Modulo per la presentazione delle osservazioni per i piani/programmi/progetti sottoposti a procedimenti di valutazione ambientale di competenza statale

ID: Codice procedura (ID_VIP/ID_MATTM): 12691

“Progetto di un impianto eolico denominato “Pitigliano” ubicato nei comuni di Pitigliano (GR) e Sorano (GR) costituito da 20 (venti) aerogeneratori di potenza nominale 7,0 MW per un totale di 140,0 MW con relative opere connesse ed infrastrutture indispensabili”

Immagine 1. Vincoli ex art. 136 del CBC dal PIT della Regione Toscana e zona approssimativa dove è progettato l'impianto industriale.

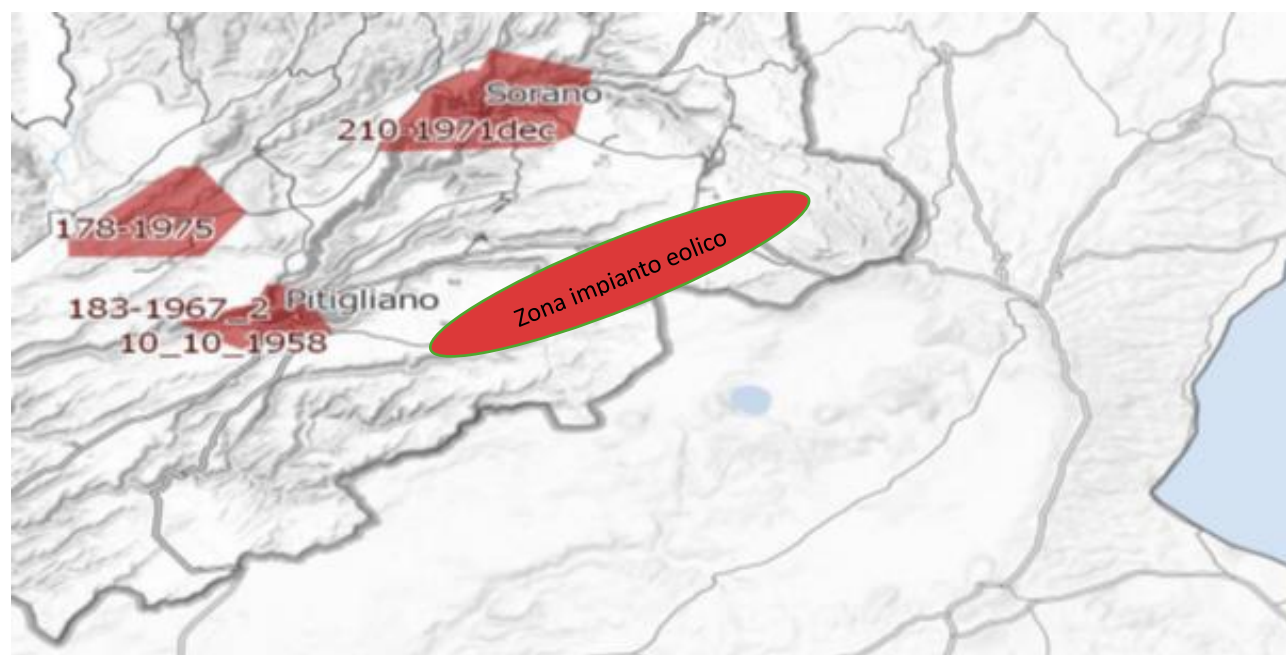
Al contrario si evidenzia che l'impianto eolico industriale citato non solo ricadrebbe con tutti e 20 gli aerogeneratori all'interno delle fasce di rispetto di 3 km di due vincoli paesaggistici di notevole interesse pubblico esistenti nella Regione Lazio e con una parte di essi nel vincolo paesaggistico del Centro abitato di Sorano (GR) quindi in aree non idonee all'installazione di impianti di energia rinnovabile. Addirittura, alcuni aerogeneratori sarebbero ubicati a poche centinaia di metri dai perimetri dei due vincoli paesaggistici laziali ex art 136 del CBC.

Inoltre, come sostiene la Proponente parte dell'impianto si verrebbe a trovare a 3,5 km dal centro abitato di Sorano. Infatti, tre degli aerogeneratori WTG 08, 09, 10 sono addirittura all'interno delle fasce di rispetto dei 3 km del suo vincolo paesaggistico di notevole interesse pubblico ex art 136 del CBC. Si evidenzia che così si crea

Immagine 3. Cumulo di una parte di impianti eolici, fotovoltaici e geotermici industriali in progettazione ed esistenti intorno all’eolico industriale “Pitigliano”.

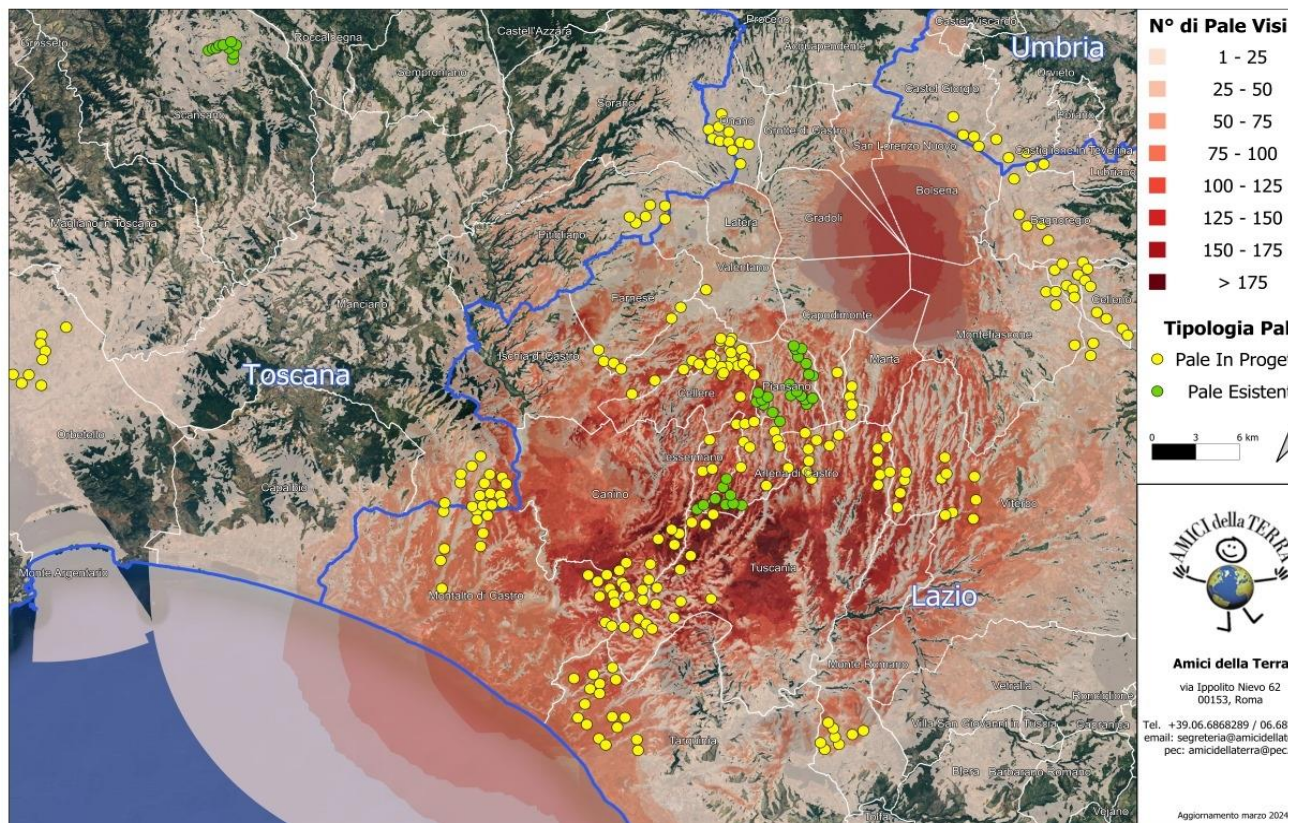
Beni Culturali “*Ambito paesaggistico, geologico e geomorfologico dell’orlo della caldera di Latera ...*” Non vengono nemmeno citati gli impianti eolici in progetto al MASE, il “Rempillo” (6 aerogeneratori) e un altro in verifica amministrativa di 14 aerogeneratori e 72, 6 MW. Ad oggi nei territori di Pitigliano, Sorano e in quello limitrofo potenzialmente potrebbero essere insediati 40 aerogeneratori alti 200 metri e larghi 170. Ma la proponente non cita neanche altri impianti che creerebbero il cumulo e quindi maggiore impatto. Infatti, sul territorio della “Città del Tufo” (Sorano e Pitigliano) impatterebbero anche l’impianto eolico “Montarzo” di Onano con 13 aerogeneratori con le dimensioni ricordate, l’altro eolico industriale nel territorio di Valentano con sette aerogeneratori (stesse dimensioni), gli impianti di Farnese con un minieolico di 3 Torri alte 60 metri già installate in località Poggio del Crognolo e l’impianto eolico industriale “Vallerosa” (7 aerogeneratori alti 200 metri e larghi 158 metri) in procedura VIA presso la Regione Lazio. Inoltre, altri impianti del minieolico già presenti a Valentano, Cellere e Piansano e due progetti eolici industriali con le stesse dimensioni (200 m x 170 m) nel Comune di Ischia di Castro. La valutazione del cumulo non prende neanche in considerazione gli impianti industriali di fotovoltaico e agrivoltaico in progetto a Farnese, Valentano, Ischia di Castro, Cellere. L’impianto geotermico in procedura Via al MASE, progettato nella Caldera di Latera. Quindi è stata effettuata una valutazione del potenziale impatto cumulativo non veritiera a dispetto di quanto affermato dalla proponente che sostiene di aver preso in considerazione uno spazio di 10 km intorno al suo impianto per gli impatti che si creerebbero.

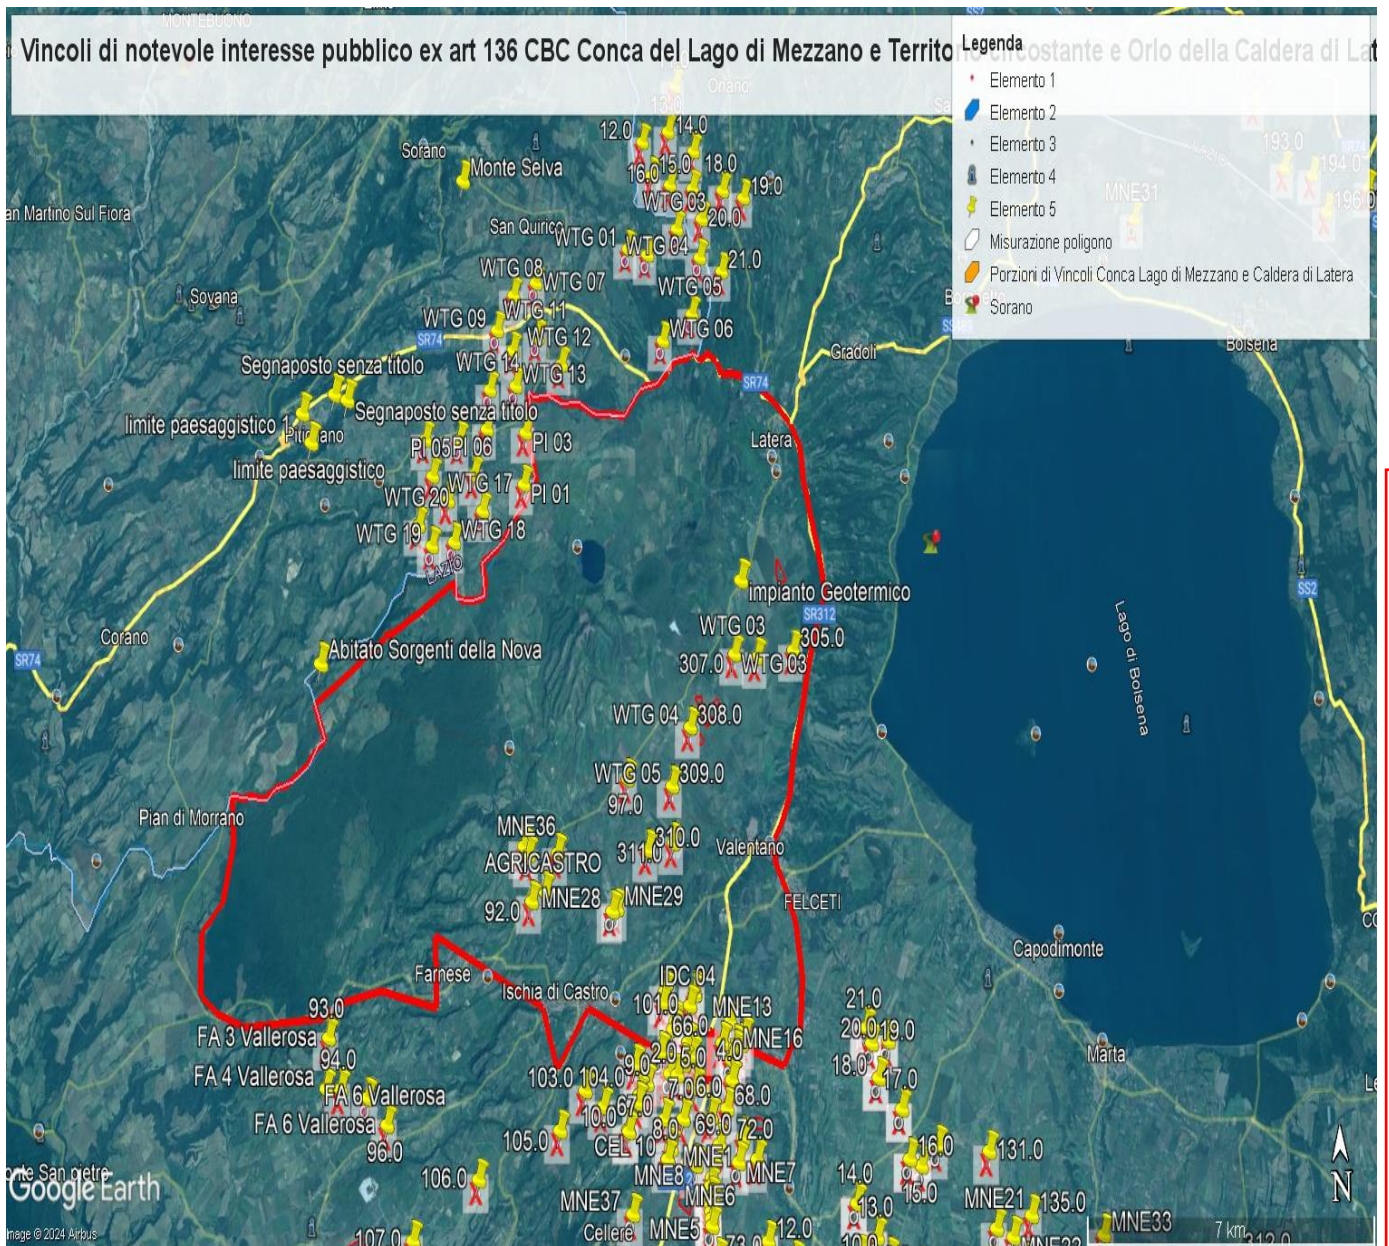
e schiantandosi cadrebbe direttamente sulla strada regionale e un'altra la WGT 09 a 235 metri dalla stessa facilmente raggiungibile dai pezzi creatisi in un eventuale schianto e anche la WGT 08 a 310 metri sempre in zona di relativo pericolo. Le pale WGT 10, 12 e 13 si trovano invece a 60 – 70 metri da una strada sterrata che collega abitazioni e strutture agricole mentre la WGT 14 a poco più di 200 metri. La pala WTG 16 si trova a 320 metri dalla Strada Provinciale Pantano ed a soli 100 da una strada sterrata che collega abitazioni e strutture agricole. La WTG 20 si trova a soli 160 metri da una strada sterrata che collega due Agriturismi. Anche queste costituisce un pericolo per l'incolumità delle persone e degli animali in caso di schianto o di rottura di parti dell'aerogeneratore. E' noto che possono verificarsi rotture della lama in rotazione o di pezzi della stessa e a volte anche crolli dell'intero aerogeneratore o spezzamento (meglio *rottura*) della torre a causa di incendi o eventi atmosferici estremi sempre più frequenti anche nei nostri territori. Uno dei principali eventi che comporta la rottura della lama è rappresentato dalla fulminazione atmosferica anche se le lame sono idoneamente protette contro questi fenomeni mediante ricettori metallici disposti alle estremità delle lame ed idoneamente collegati a terra. Nel caso di rottura accidentale di un elemento rotante a seguito di distacco, attraverso le leggi della balistica classica è possibile determinare le probabili traiettorie dell'elemento. Infatti, nota la velocità di rotazione e le caratteristiche geometriche, si può procedere all'applicazione delle leggi della fisica per giungere ad una stima esatta delle traiettorie. Purtroppo, la stima è chiaramente semplificata vista la complessità del problema e le molte variabili che entrano nel calcolo, soprattutto per ciò che riguarda le azioni aerodinamiche di portanza, resistenza e momento aerodinamico di difficile definizione soprattutto in caso di frammenti irregolari e di geometrie incognite. In letteratura esistono degli studi condotti relativamente a questa specifica tematica. Uno dei riferimenti è rappresentato dallo studio condotto dalla società Vestas Wind System: "Vestas V80 – Blade Trow calculation under normal operationing

conditions (2001)”. Detto studio riporta la stima della traiettoria di una pala eolica in condizioni di normale funzionamento sia per la pala intera che per eventuali frammenti. Lo studio ipotizza che, in assenza di forze aerodinamiche, la massima gittata si ottiene quando la pala si distacca dal rotore con un angolo di 135° azimut, considerando quale unica forza inerziale quella di gravità con approccio quindi conservativo e a vantaggio di sicurezza. Viene quindi calcolato il tempo di volo considerando la velocità verticale iniziale applicata al centro di gravità. Nota la durata di volo e conoscendo le componenti orizzontali e verticali della velocità è possibile definire la traiettoria dell'elemento distaccatosi. Le conclusioni dello studio analitico del fenomeno, **basato su grossolane approssimazioni anche dichiarate**, ha dimostrato che è opportuno evitare la presenza di ricettori sensibili al probabile distacco di organi rotanti nella circonferenza di raggio 85 m dall'asse dell'aerogeneratore. A pag 7 del Documento prodotto dalla proponente “ Relazione gittata” a pag 7 si afferma *“Nella definizione del Layout del Parco di Pitigliano-Sorano in un intorno di ampiezza pari a 212,04 m che rappresenta il valore di gittata reale stimato non ricade nessun punto sensibile”*. Questo valore della gittata massima oltre a non essere assolutamente condivisibile e non realistico in quanto addirittura di poco superiore all'altezza della pala non è neanche veritiero perché abbiamo visto che la S.R 174 maremmana sarebbe interessata dal crollo della pala WGT 07 e altre strade provinciali e secondarie sarebbero interessate dalla vicinanza di altri aerogeneratori sopra meglio individuati.

Infatti, il fenomeno della gittata massima è molto più complesso da stimare analiticamente, per questo si rimanda all'esperienza dei costruttori più esperti i quali indicano detto fenomeno come molto raro con una variabilità di ritrovamenti dei frammenti a distanze molto varie, in relazione ai numerosi fattori che possono condizionare l'evento, l'orografia, la velocità del vento, la direzione, le azioni aerodinamiche di portanza che potrebbero spingere a centinaia di metri frammenti di elementi rotanti, come purtroppo avvenuto già in

IMMAGINE n. 2 Impianto eolico industriale “Pitigliano” e distanze aerogeneratori dai Vincoli della Conca del Lago di Mezzano...

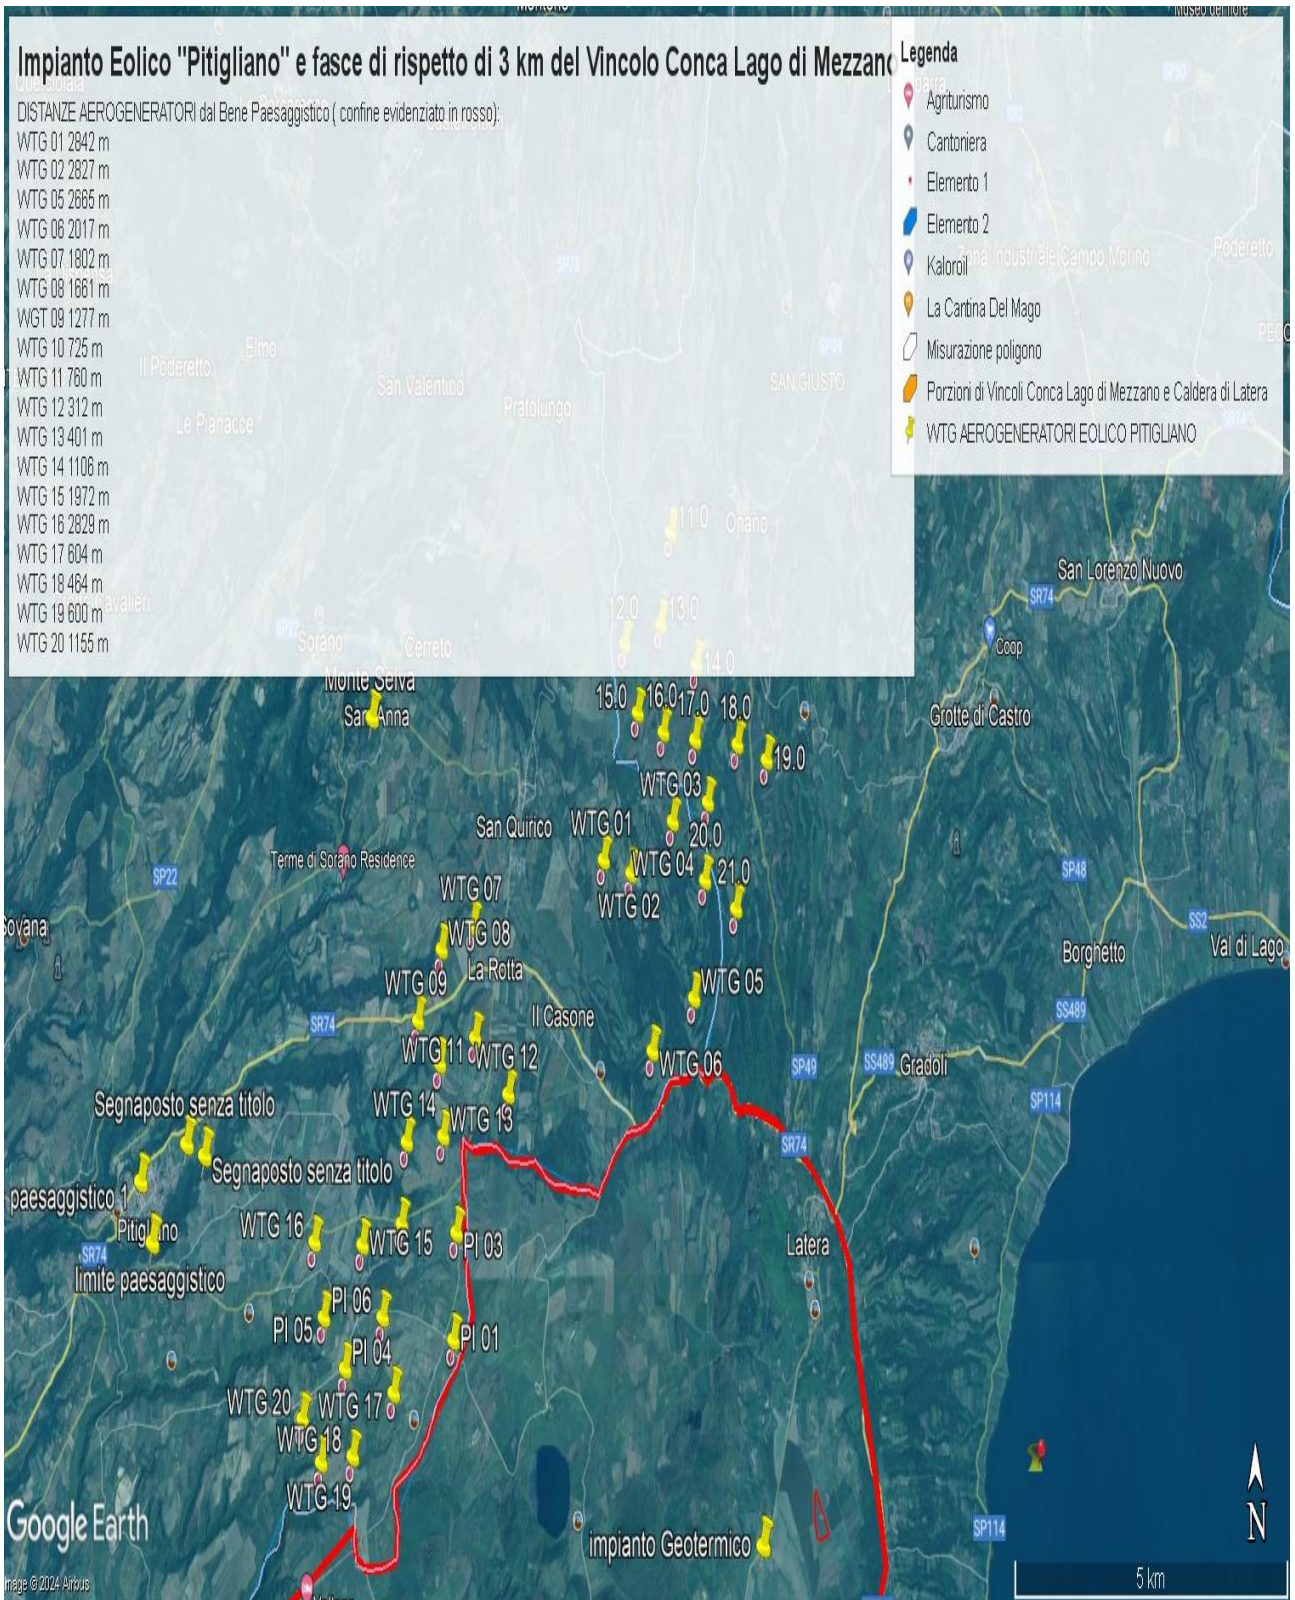
Come è illustrato nell'immagine si ribadisce che l'impianto industriale "Pitigliano" ricade completamente all'interno delle fasce di rispetto dei due vincoli di notevole

interesse pubblico e lambisce quelle di un terzo vincolo e quindi come affermato dal Consiglio di Stato nelle sentenze citate, l'impianto è insediato in area non idonea ai sensi dell'art. 20 comma 8 lettera c quater del D.Lgs. n. 199/2021 e ss.mm.ii al contrario di quanto sostiene la proponente.

IMMAGINE n. 3 Impianto eolico industriale “Pitigliano” e distanze aerogeneratori dai Vincolo “Orlo della Caldera di Latera.

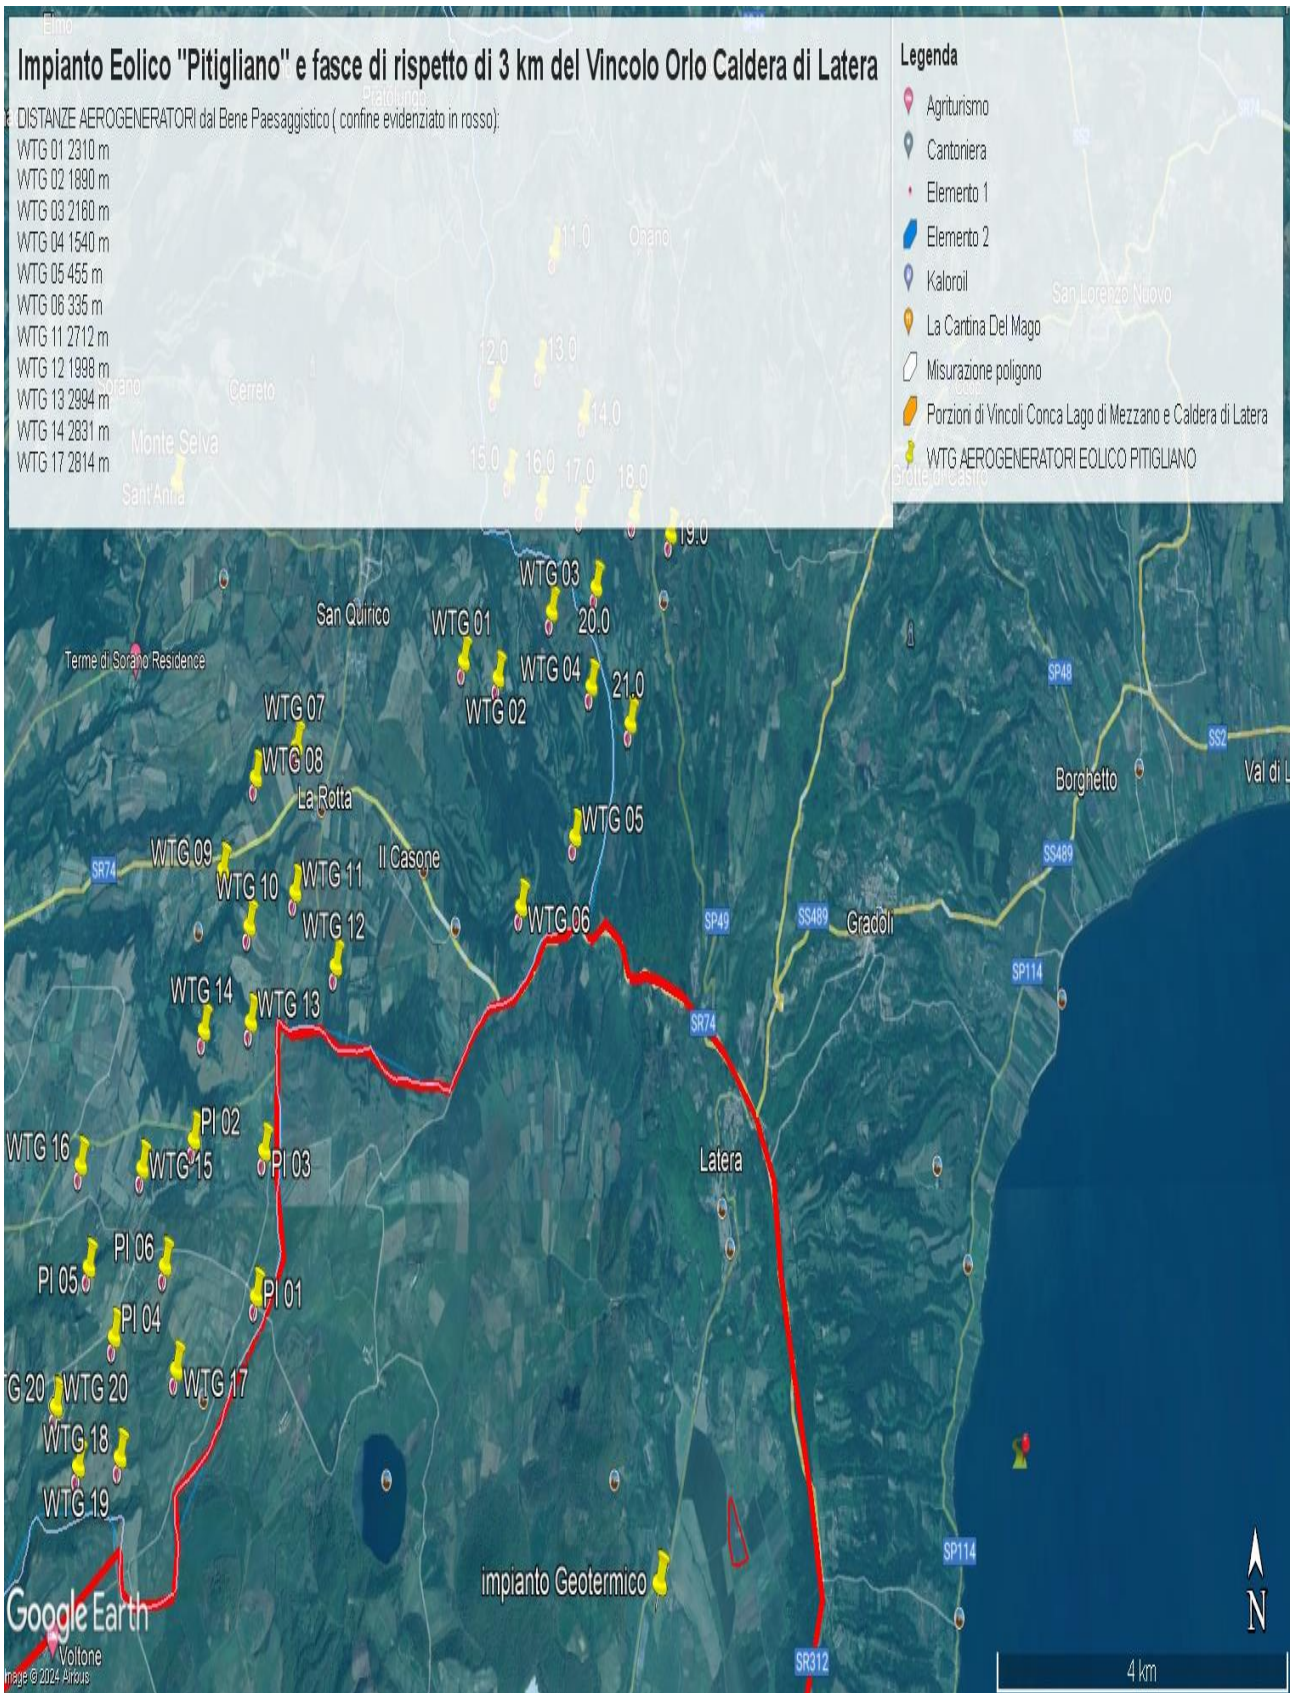
Concludendo, si evidenzia ancora che la proponente non effettuando la procedura prevista dalla Parte III delle Linee Guida nazionali ha ignorato un vincolo paesaggistico di notevole interesse pubblico istituito con un provvedimento del Segretariato regionale del Ministero della Cultura per il Lazio che ha emanato il Decreto di dichiarazione di notevole interesse pubblico n. 22 del 15.02.2024 ai sensi e per gli effetti dell'art. 136, co. 1, lett. c) e d) del decreto legislativo 22 gennaio 2004, n. 42, "Ambito paesaggistico, geologico e geomorfologico dell'orlo della caldera di

Latera e delle sue pendici interessate dai centri eruttivi periferici" nei comuni di CELLERE, FARNESE, ISCHIA DI CASTRO, LATERA, PIANSANO.
